齋藤幸雄氏（元広島国際大学工学部教授）のご意見

■平成 29 年度報告書（以下 H29）及び今年度報告書（以下 R2）の問題点【要約】

2021.3.15 齋藤

図1 上部構造の応答せん断力

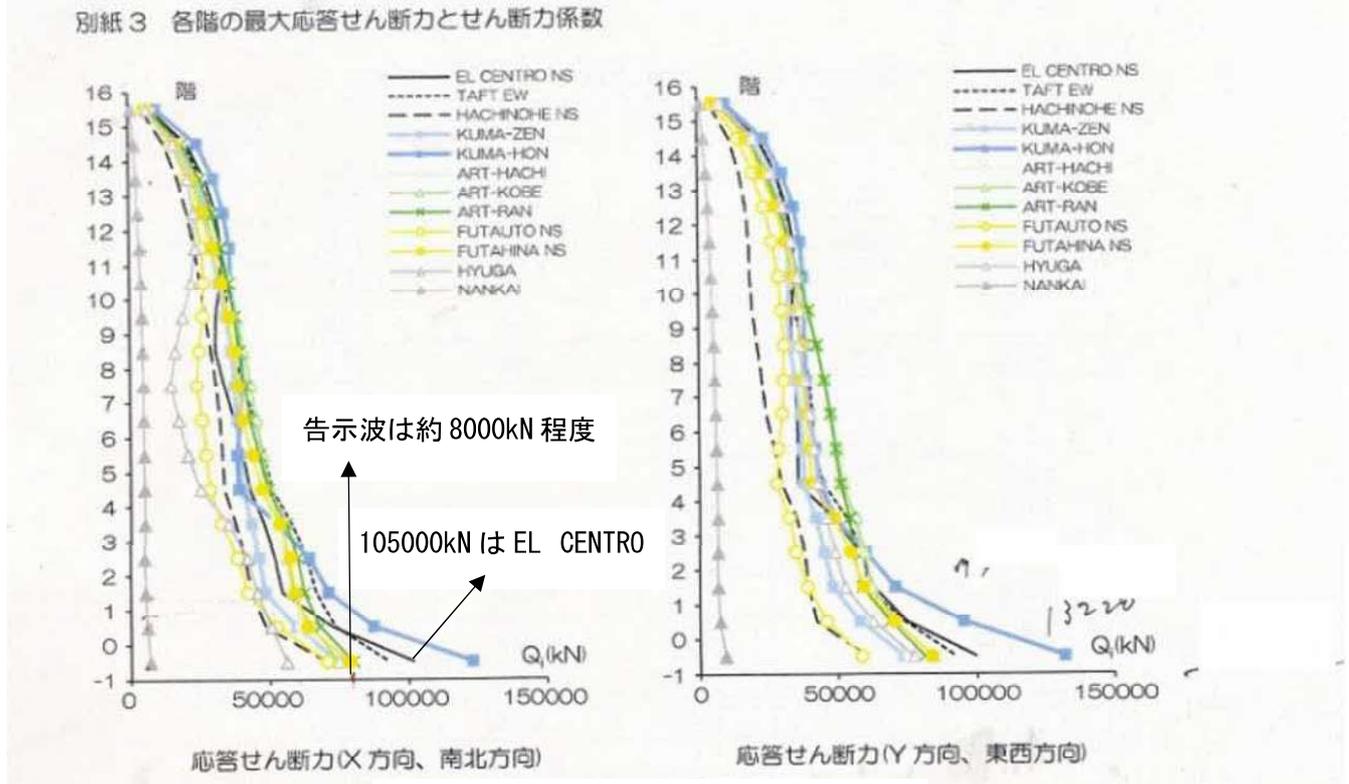
入力地震動12波による時刻歴応答解析結果は下図の通りで、地下2階における最大応答せん断力は告示波の場合約80000kNで、105000kNとしているのは、EL CENTRO波の応答せん断力である。

告示波による杭の検討を行っているのに、上部構造の応答として EL CENTRO 波の応答せん断力を用いるのは、不適切である。

なお、地下2階での最大応答せん断力は、熊本地震波によるもので、およそ132000N（Y方向）で、告示波の1.65倍にもなっている。

図 2-4 地盤構成と Vs 比較 (左: 昭和 53 年、右: 令和 2 年、赤字: 検層値)

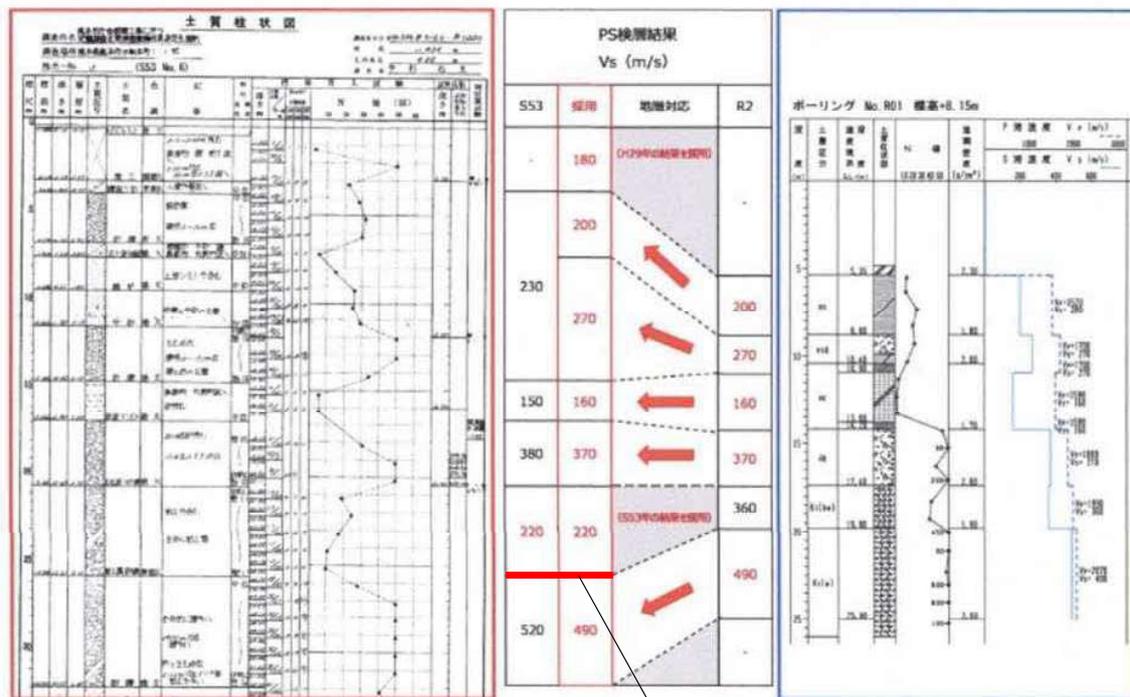
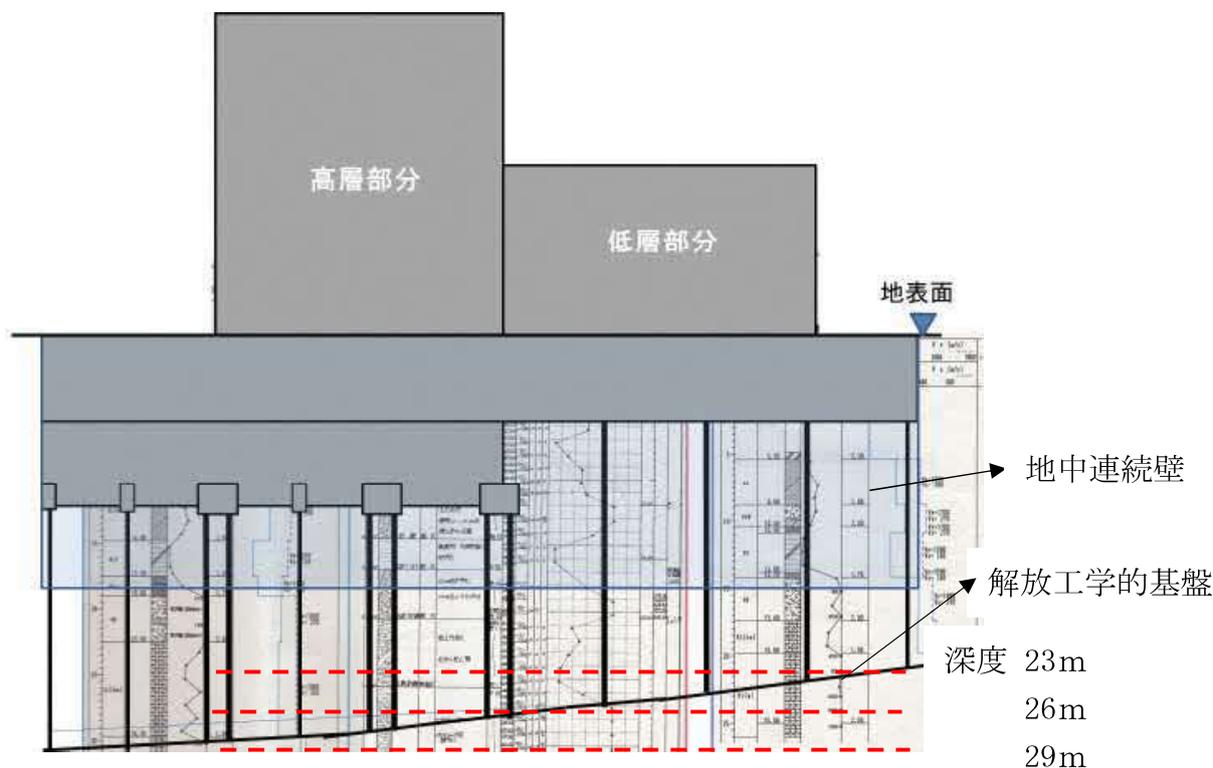
解放工学的基盤（深度約 26m）
（報告書では震度約 29m と設定）

上記のように、3回の調査結果に基づいて建物・杭・解放工学的基盤の関係を示さないと、全体像がつかめないが、一切記述がなく報告書としての完成度が低いと言える。この結果から、解放工学的基盤に大きな傾斜が見られることが分かる

- ・ 解放工学的基盤が傾斜していることに関して全く見解を示していない。
- ・ 報告書で作成した地盤モデルの妥当性について何ら言及していない。
- ・ 採用された地層と S 波速度による表層地盤のモデル（今年度報告書）では、解放工学的基盤の深度はおよそ 26m である。しかし、告示波の作成において設定されている深度はおよそ 29m となっている。

表層地盤のモデルにおける解放工学的基盤の深度は告示の規定に反していて、規定の主旨を理解していない。

告示波の作成が適切に行われていないために、§4以下の検討結果は無効で、解放工学的基盤の深度をS53の結果を基本にするのであれば、約26mとして再度作成する必要がある、その告示波を用いた解析・計算が必要である。

図 3-8 地中連続壁の

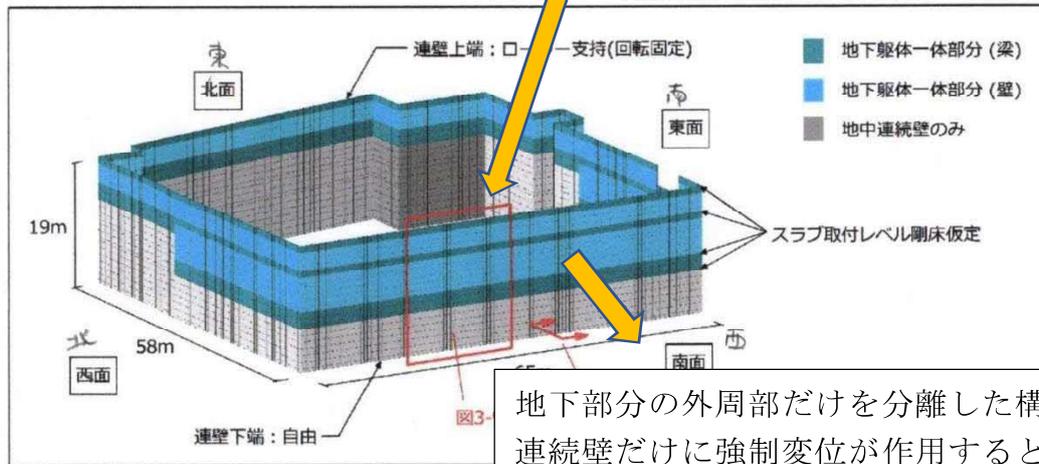
- ・地下連続壁の利用目的が図面に明記されているにも関わらず、報告書では一切記載されていない。
また、耐震壁として検討がなされていないために、業務内容（1）、（2）を実施していないに等しく、検証業務を放棄していると判断できる。
- ・地中連続壁の検討方法にも大きな問題がある。
下図に示すように、地中連続壁に地盤の変位を強制変位として作用させる場合、地下部分については地中連続壁の他に地下外壁及び外周の梁のみを考慮するとしている。

地下部分に強制変位を作用させる場合は、建物の地下部分を考慮しなければならないのは当然のことで、このような建物の内部をくりぬいたモデルは構造力学の基本が全く守られていない。

地下部分の外周部だけを分離した構造躯体と地中連続壁だけに強制変位が作用するとの考えに基づいた解析モデルは100%ありえない。強制変位を作用させると、地下部分の構造躯体すべてに変位が作用するのは自明の理である。

図 3-9 地中連続壁の解析モデル (詳細)

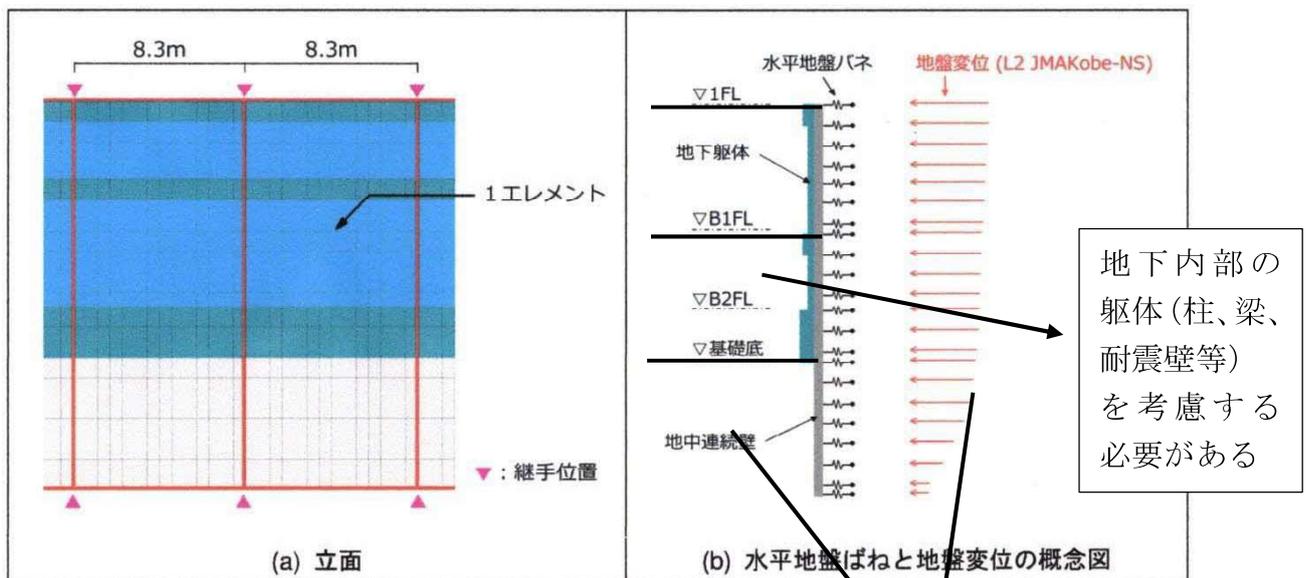
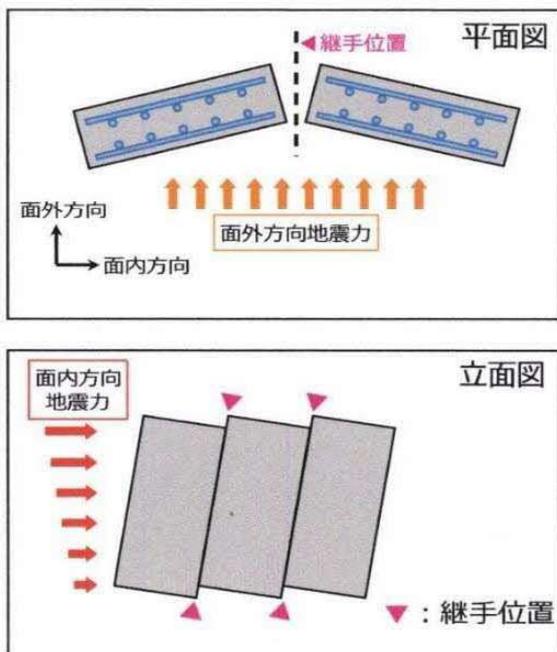
- ・ 地中連続壁の検討方法に問題がある

地中連続壁の内外の地盤が同じ変位にはならない

- ・地盤の変位が強制変位として作用するためには、地中連続壁の内部の地盤が同じ変位をするか、内部に地盤が存在しないことが必要であるが、連壁内部の地盤には多数の杭が存在するため、同じ変位にはならない。

従って、このような地下部分から切り離れたモデルおよび強制変位が作用するとする考え方は両方とも成立せず、報告書の内容は全く参考にもならない。
- ・地中連続壁のみの部分については、耐震壁として考慮した上で杭頭に作用する水平力及び応力の検討を行う必要がある。
- ・「地中連続壁が健全である必要がある」との前提条件も全く必要がない。

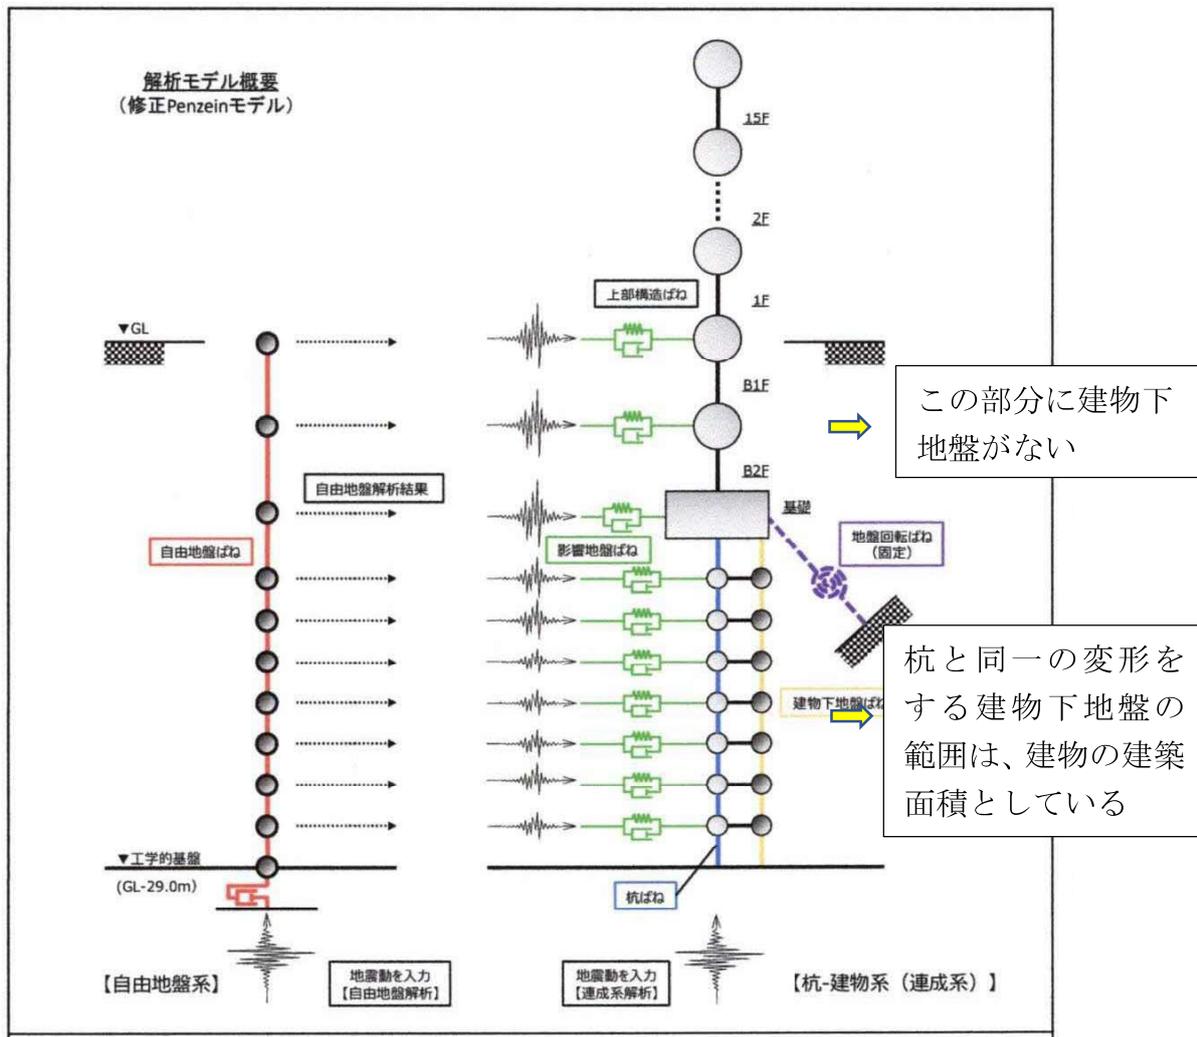
- モデル化で最大の問題は「基礎下地盤」である。

「基礎下の地盤の剛性・減衰を考慮している」としているが、その範囲は杭と同一挙動となる地盤の支配面積（建築面積）分の地盤となっている。

つまり、建築面積分の地盤とは連壁内部の地盤を指すと考えられ、杭と同一挙動としている。また、連壁外の地盤を自由地盤としていることから、内部地盤を基礎下地盤としている。

- 「動的相互作用」とは、杭と地盤がお互いに影響し合うことを言い、これを解明するのが目的であるのに、同一挙動とする仮定は相互作用が起きないことを意味する。杭と連壁内部の地盤が同一挙動することが分かっているならば、このような検討は必要がないことになる。

- 地下 1 階および地下 2 階には建物下地盤がない図になっているが、地下 2 階は低層部直下は地下がないので地盤も存在し実際と異なっている。また、実際の計算では逆に、地下 1 階にも地盤が存在する計算になっている。
- このモデルでは 159 本の杭を 1 本の巨大な径の杭としてモデル化されている。杭は高層部直下と低層部直下ではその密集度が大きく異なっているが、1 本にモデル化されているので、杭頭に作用する地震力や杭の応力を適切に評価することはできない。
- このモデルでは、地下部分の根入れ効果が考慮されていない。

参考資料3: 上部構造の解析結果(速報)

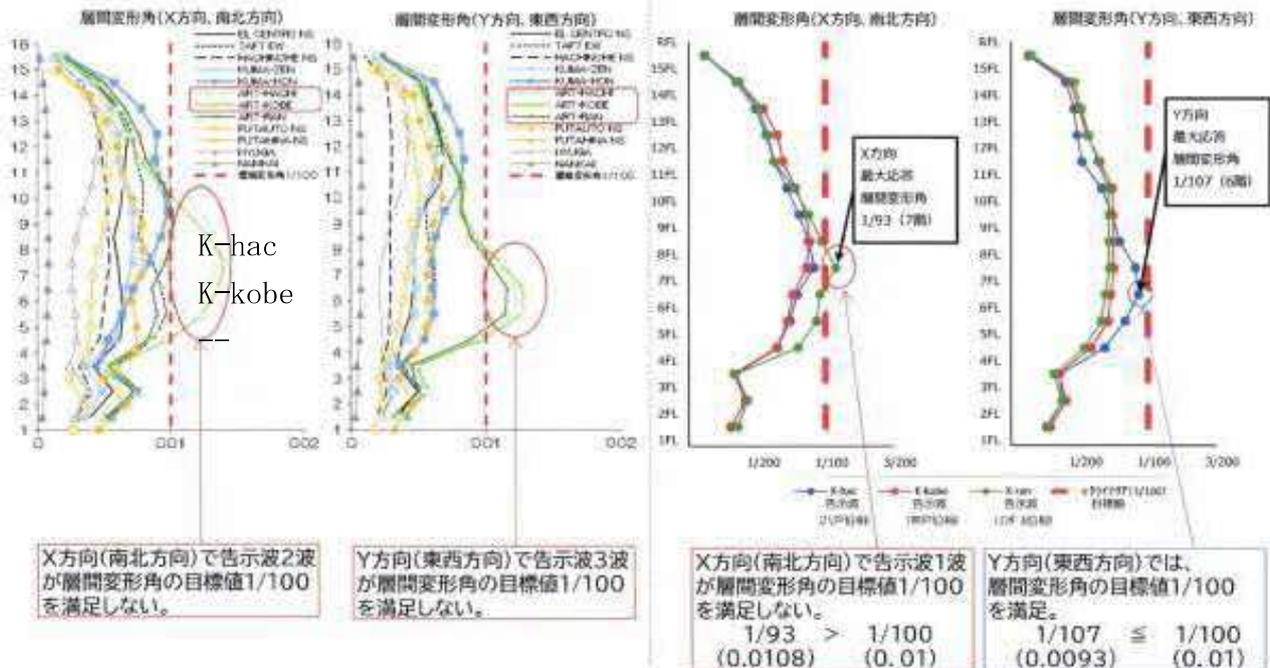
- 自由地盤系の応答解析結果
位相特性 (ランダム (RAN)) の場合、応答変位が H29 と比較して 15%~20% も小さくなっている。この原因の究明が必要である。(ランダム位相は市販のソフトで 1 万通り程度作成可能のために大きな違いが出る可能性があるが、まだよく分かっていない)
- 上部構造の応答解析結果
告示波のうち H29 では、X 方向で RAN 位相は 1/100 以下になっており、今年度で検証の必要はない。その他の X 方向で 2 波、Y 方向で 3 波は 1/100 以下になっていて、目標値以下に収まっている。

注) 報告書では、最大層間変形角について X 方向は 1/92、Y 方向は 1/106 に修正されている。

なお、上部構造の応答に大きな影響がある建物の固有周期について、下表に示すように H29 と R2 で大きな差が認められる。この原因については何らの究明もなされていない。「設計変更理由書」で「建物の耐震性能を増し、鉄骨躯体の強化を行った」の記述がある。実際に、H29 と R2 は同じ計算プログラムを使用しているにもかかわらず、1次固有周期は R2 の方がかなり短くなっており、鉄骨部材が強化されると1次固有周期が短くなる。
